VKPC 86635

Technisch Bulletin - September 2011

Gewijzigd OE/SKF-ontwerp

OE-nummer 31293177 is vervangen door 31293668

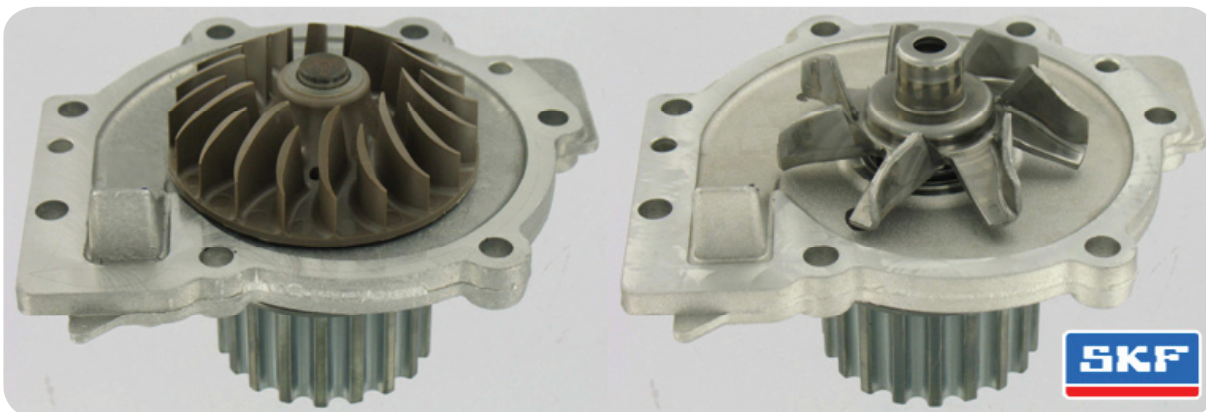
Volvo heeft het ontwerp van zijn waterpomp gewijzigd zodat deze op de bovengenoemde extra toepassingen kan worden gemonteerd. ⇔ SKF onderdeelnummer: VKPC 86635.

Sommige toepassingen met een kunststof waterpomprotor zijn vervangen door een metalen rotor.

OUD MODEL

- OE-nummer:
31293177
- Kunststof rotor

NIEUW ONTWERP

- OE-nummer:
31293668
- Metalen rotor

De metalen rotorversie van deze SKF waterpomp is in lijn met de meest recente OE-ontwikkeling en is uitwisselbaar met de vorige OE-ontwerpen.
